ÚZEMNÍ PLÁN MĚSTA BRNA

Textová část Odůvodnění

Kapitola 19 Vyhodnocení připomínek

Svazek Pb13 *(s osobními údaji)*

Be-10 Ústřední hřbitov – rozšíření

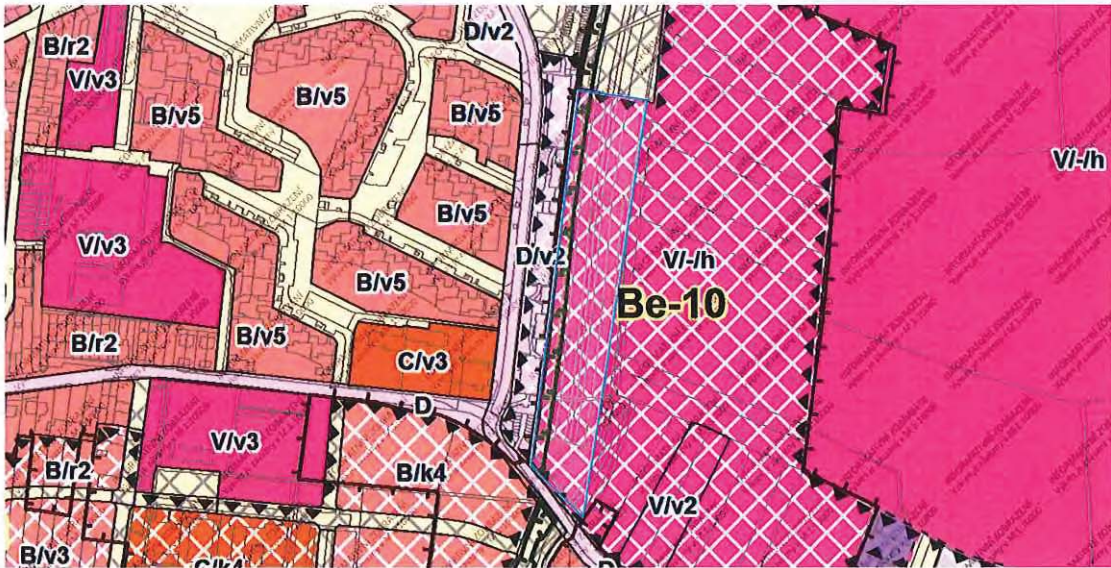
Zvýšit výšku zástavby u plochy dopravní infrastruktury na D/v3.

Doplnit západně od plochy dopravní infrastruktury pás plochy městské zeleně (Z).

Připomínka	číslo:	4
------------	--------	---

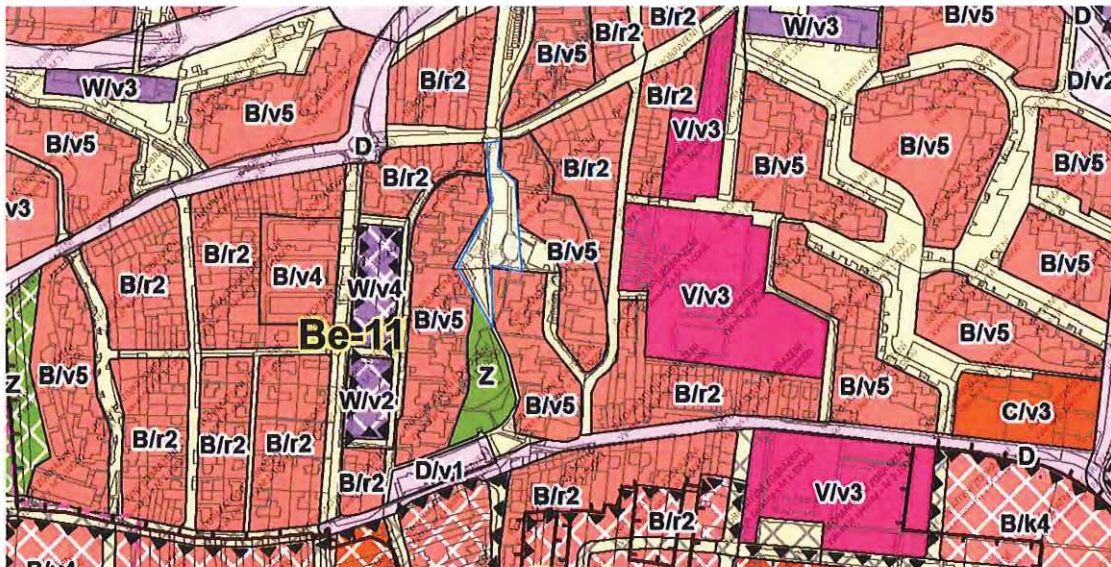
Označení lokality:
Plocha mezi bytovými domy na ulicích Spodní a Rolnická
Popis lokality:
Jedná se o veřejné prostranství / park mezi bytovými domy na ulicích Spodní a Rolnická.
Požadované připomínky: (viz též graficky)
Zahrnout celou plochu do kategorie městské zeleně (Z).

Přípomínka číslo 1 (zákres)

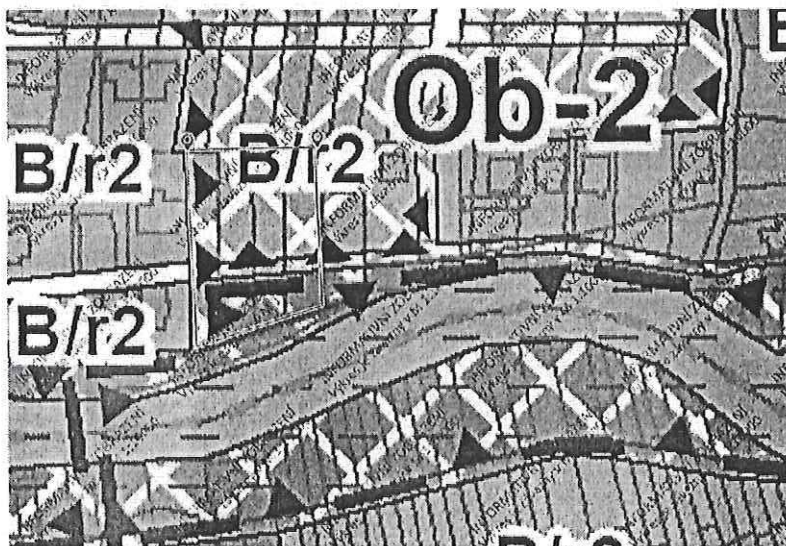
Nesouhlasím s navrhovanou změnou využití části pozemků uvedených v Ob-2 z BC 0,4 (plocha čistého bydlení) na B/r2. V současnosti jsou pozemky využívány jako zahrada a nepřeji si žádnou změnu využití. Žádám o ponechání využití pozemků č. 373/11, 373/12, 373/13 a 373/4 ve stávajícím stavu dle současného platného územního plánu.

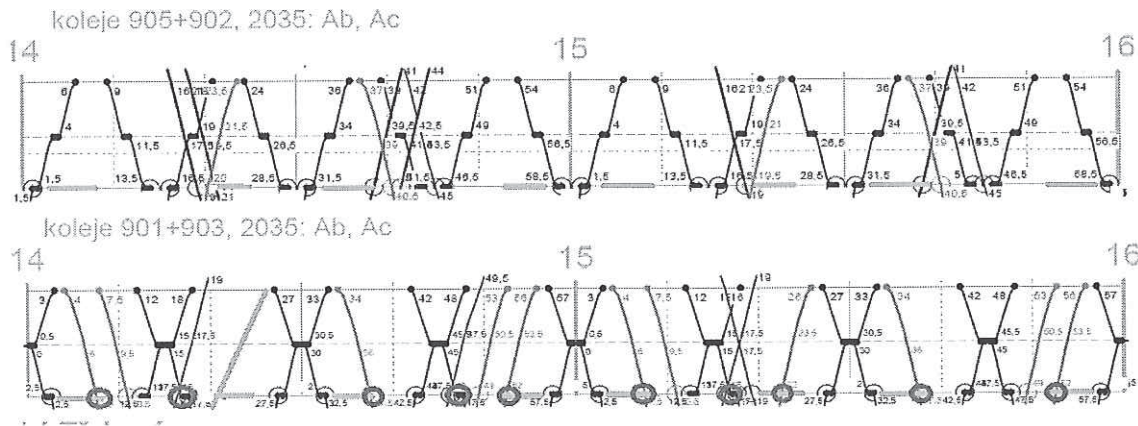
Zdůvodnění: Ve variantách A – Ac je pro jízdy vlaků z ŽST Maloměřice (po levé straně traťových kolejí ve směru jízdy) nutné v ŽST Brno-Židenice kolizně překřížit 2 traťové koleje poježděné v opačném směru a zařadit se při volnosti příslušné traťové koleje do sledu vlaků – viz schema (modře vlaky v hlavním směru, oranžově nákladní vlak). Na každý vlak se jedná o **dobu obsazení zhlaví 4,5 min.** To znamená, že musí být po dobu min. 5,5 min volná traťová kolej č. 901c Brno hl.n. – Blansko i traťová kolej č. 902c Brno hl.n. – Tišnov a současně musí být volná traťová kolej č. 903c Blansko – Brno hl.n. a zajištěno zařazení do sledu vlaků dále z ŽST Brno hl.n. ve směru Modřice, **což bude v dopravní špičce kritické.**

Odjezd vlaku z ŽST Brno-Maloměřice není v modelovém GVD průkazně doložen. Z níže uvedeného našeho zákresu obsazení zhlaví ŽST Brno-Židenice do fragmentu modelového GVD (oranžové vodorovné čáry, červeně zakroužkované kolize) vyplývá **jediná teoretická volná trasa** v období 14 – 16 hod, a sice v čase 14:20 (oranžová trasa Brno-Židenice – Brno hl.n.). To je pro rozvoj nákladní dopravy zcela nedostatečné.

2) Kolizní jízdy obsluhy posvitavských vleček pravidelnými vlaky kategorie Mn z ŽST Brno-Maloměřice.

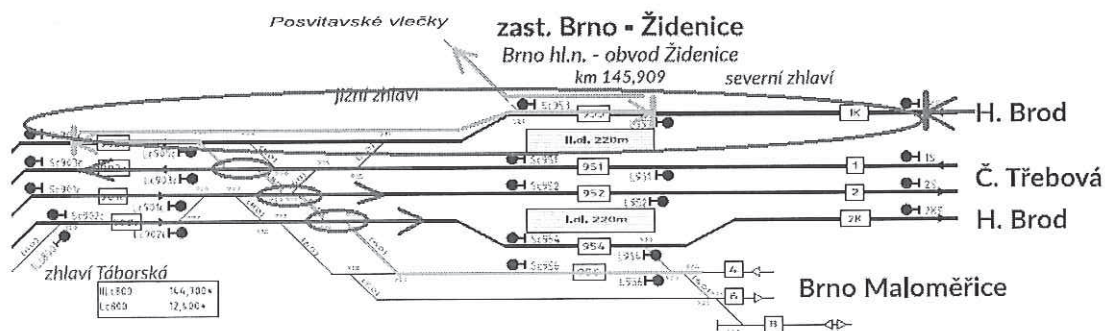
Zdůvodnění: Varianty A – Ac (společné nádraží u řeky) budou znamenat při obsluze vleček posvitavského areálu **kolizní posunovou jízdu přes 4 traťové koleje** na zhlaví ŽST Brno-Židenice a **posunovou jízdu se dvěma úvratěmi na přilehlé traťové koleji** k zaústění posvitavských vleček – viz schema (modře vlaky v hlavním směru, oranžově nákladní vlak). Vzhledem k **nezabezpečení posunové jízdy pod dohledem vlakového zabezpečovače** se bude jednat rovněž o **bezpečnostní riziko**. Mn vlak jezdí dle současného GVD ve směru na posvitavské vlečky v hodině 8-9 a zpět v hodině 9-10. **Obsluha posvitavských vleček není v modelovém GVD řešena!**

3) Omezující jízdy Mn vlaků ve směru Brno-Maloměřice – Brno-Chrlice – Sokolnice-Telnice a zpět.

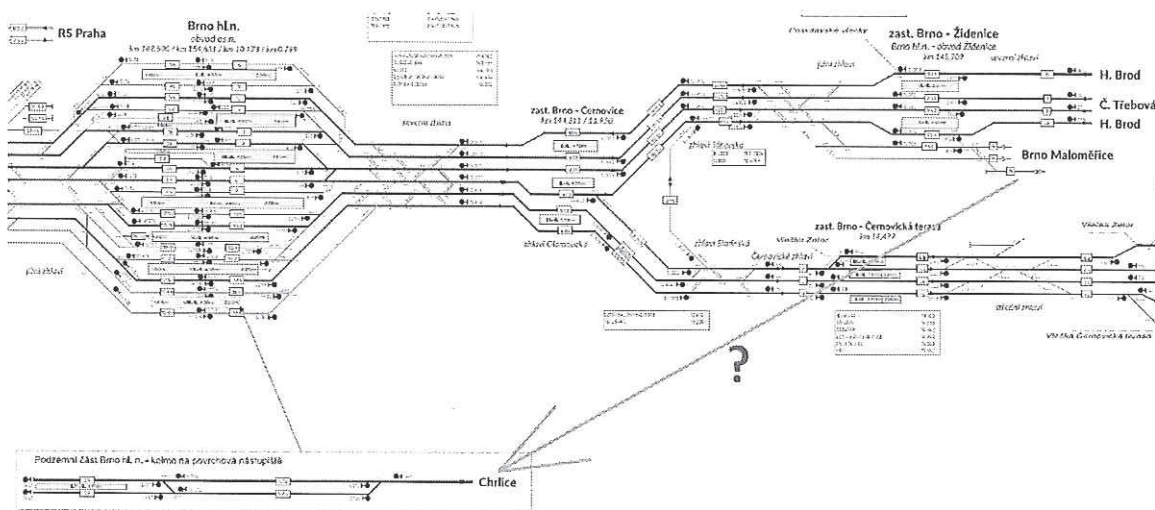
Zdůvodnění: Ve variantě Ac a Aa neexistuje propojení tratě směr Brno-Chrlice pro nákladní dopravu – viz schema. Odklon přes ŽST Holubice by znamenal navýšení km do ŽST Brno-Chrlice o cca. 30 km a do ŽST Sokolnice-Telnice o cca. 16 km, což bude mít vliv na zvýšení ceny a tím snížení konkurenceschopnosti přepravy po železnici oproti silnici.

Ve variantách A a Ab jízda vlaku znamená obsazení koleje osobního nádraží ŽST Brno hl.n. minimálně na několik desítek minut z důvodu úvratí vlaku a objetí HV.

4) Kolizní jízdy obsluhy Terminálu Brno, tj. přetah souprav vlaků a skupin vozů ze ŽST Brno-Maloměřice do Terminálu Brno.

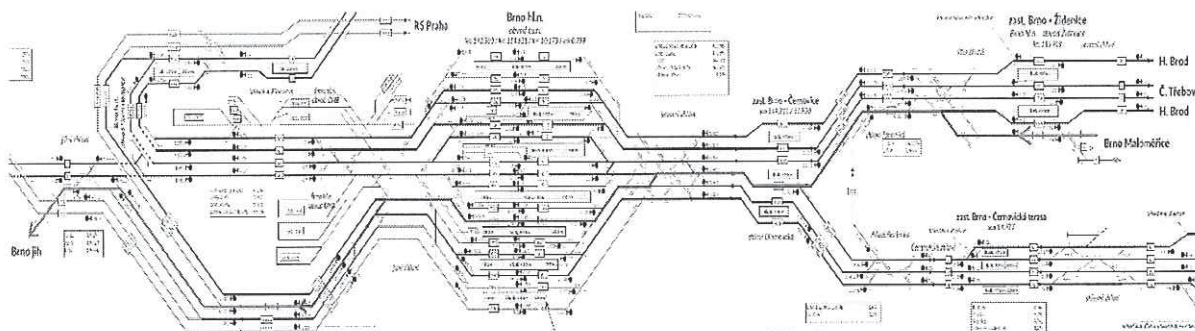
Zdůvodnění: Pro všechny varianty A představují jízdy vlaků (skupin vozů) kolizi s vlaky osobní dopravy, buď jízdou po traťové koleji v celém úseku Brno Židenice – Brno jih proti správnému směru – viz schema (zeleně bezkolizní jízda, červeně kolizní jízda), nebo dvě kolizní přejíždění zhlaví, a sice v ŽST Brno-Židenice kolizně překřížit 2 traťové koleje pojížděné v opačném směru a na severním zhlaví v ŽST Brno jih kolizně překřížit 1 traťovou kolej pojížděnou v opačném směru. V současném GVD probíhá obsluha Terminálu Brno zpravidla v době odpolední špičky. SP řeší příjezd na Terminál Brno pouze přímo bez zastavení v ŽST Brno-Maloměřice, přičemž v praxi bude zastavení (technická kontrola, odstup postrku – při využívání trati přes Havlíčkův Brod, přeprah) v ŽST Brno-Maloměřice i nadále využíváno.

Obr. 1 – výřez návrhu Územního plánu města Brna

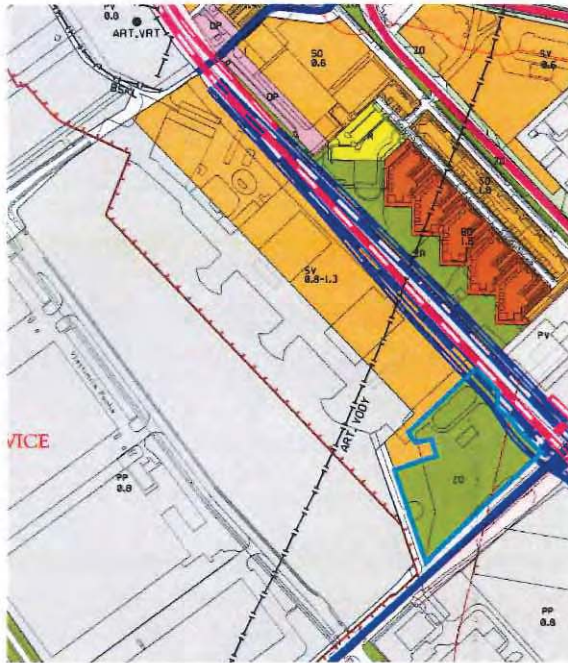
V návrhu územního plánu není definováno, co je to „nepřiměřený negativní vliv na okolní plochy“. Z definice podmíněně přípustného využití vyplývá, že na této ploše může být jakákoliv jiná stavba. Není stanovené, co znamená „obdobná míra zátěže“ a kdo ji bude posuzovat.

Námítka číslo 1 (zákres)

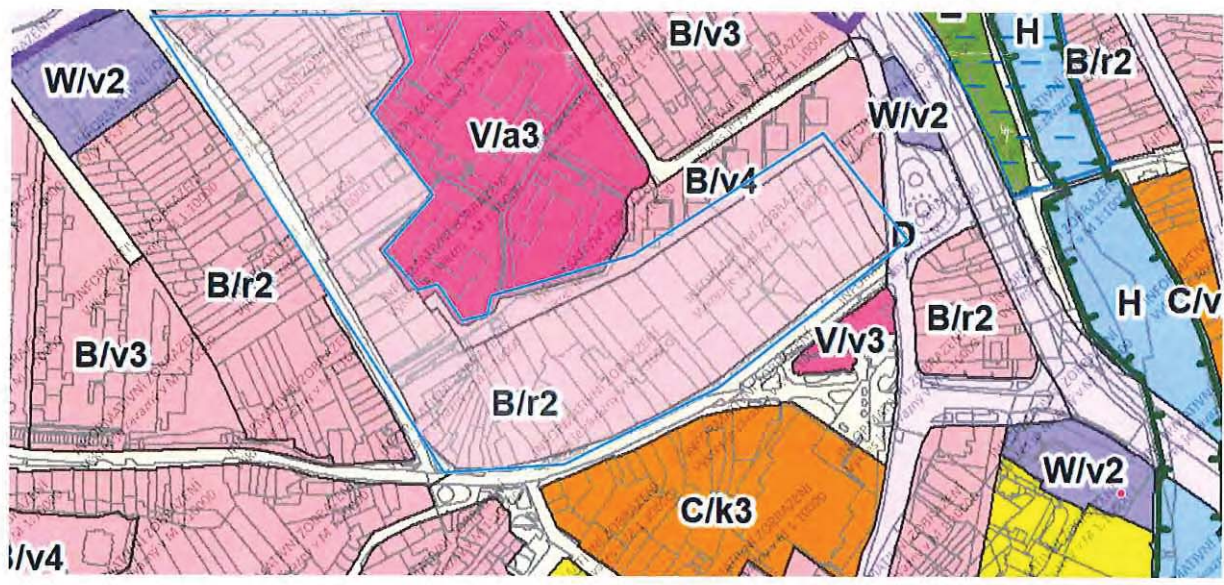
Námítka:
Plocha B/r2 vymezená ulicemi Náměstí 28. dubna a Přístavní definuje zástavbu jako Rezidenční nízkopodlažní s výškovou úrovní zástavby 3-10m.

Stávající zástavba je tvořena většinou přízemními, místy dvoupodlažními rodinnými domy a spolu s navazujícími ulicemi (Výhon, Přístavní, Nad Kašnou) tvoří v jádru městské části Brno Bystrc kompaktní nízkopodlažní strukturu vesnického charakteru. Navrhovaná třípodlažní výšková regulace 3 -10 m by zásadním způsobem narušovala tuto kompaktní strukturu a umožnila by necitlivé zásahy a novostavby, které by nezachovaly současný jedinečný charakter zástavby. Zachování úrovně zástavby 3-7m by bylo pro tuto lokalitu vhodnější, zcela dostačující a nenarušovalo by její ráz.

Připomínka	číslo:	3
------------	--------	---

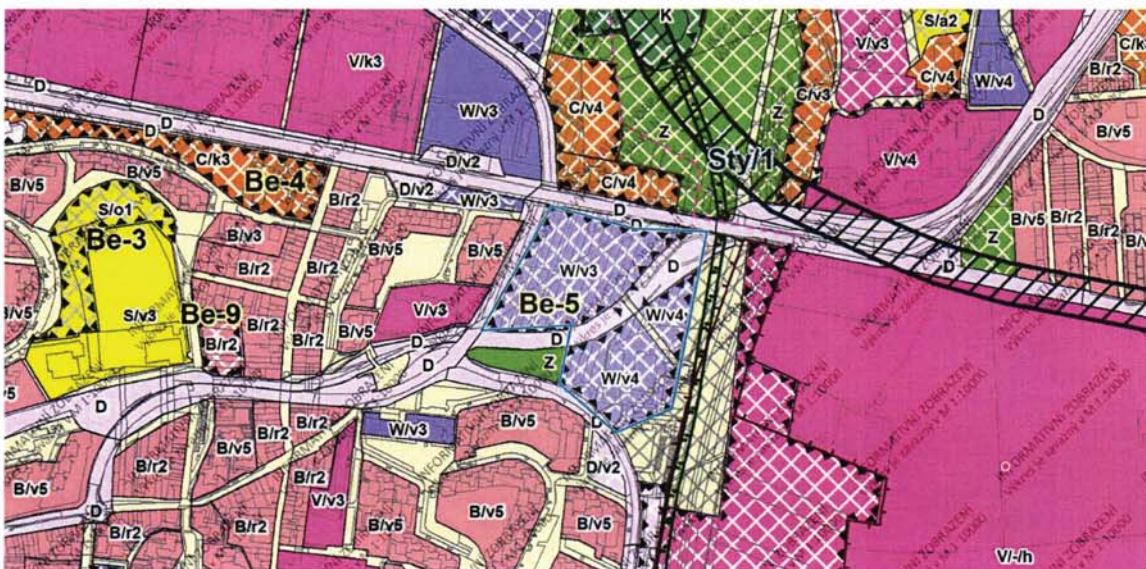
3 V lokalitě Be-5 je v návrhu ÚP umístěna plocha komerční vybavenosti. Dle dřívějších informací, které mělo Oddělení strategického plánování a rozvoje Magistrátu města Brna k dispozici od vlastníka většiny pozemků v této lokalitě (firmy FIRESTA - FIŠER, rekonstrukce, stavby a.s.) zde vlastník plánuje výstavbu bytových a kancelářských budov v kombinaci s obchody a službami. Doporučujeme prověřit aktuální záměry vlastníka. **3**
